## DIRECCIÓN DE OBRAS Y TALLERES

Respuestas a las consultas realizadas de la Licitación Pública N°4/2019  
"Pavimentación del Camino Paso de la Cantera"

Nota 4:

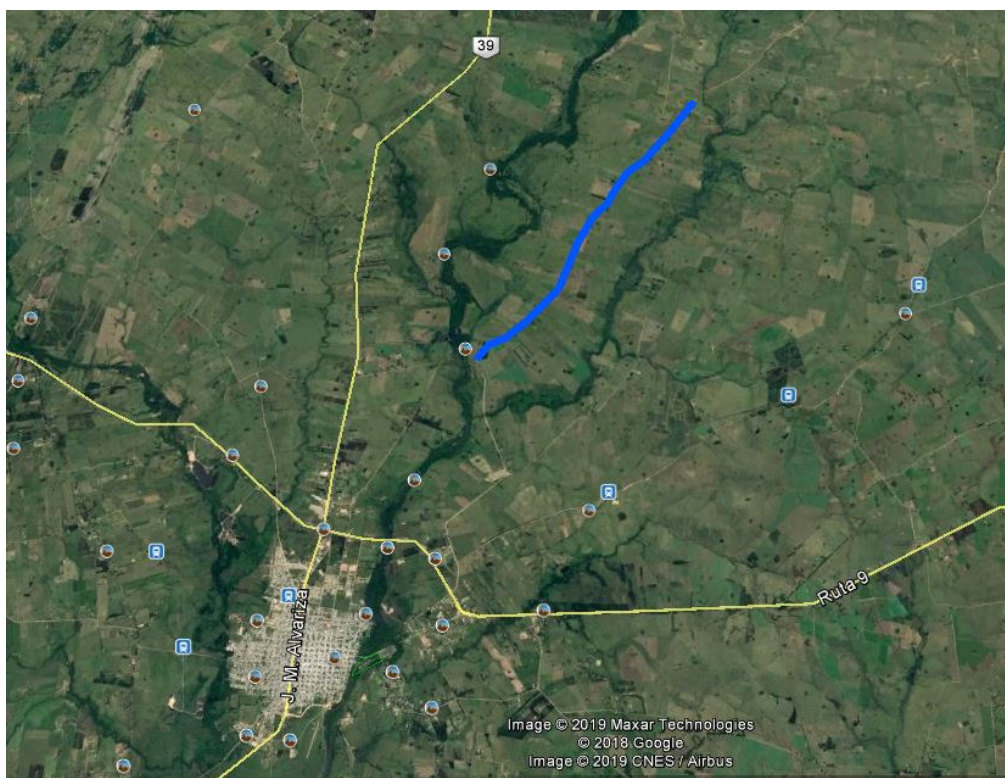
- N°1 Se solicita se indique cual es el tramo a intervenir en la presente licitación.

PUNTO	LATITUD	LONGITUD
ORIGEN	34°44'4,34"S	54°52'59,68"O
FIN	34°40'41,54"S	54°49'53,01"O
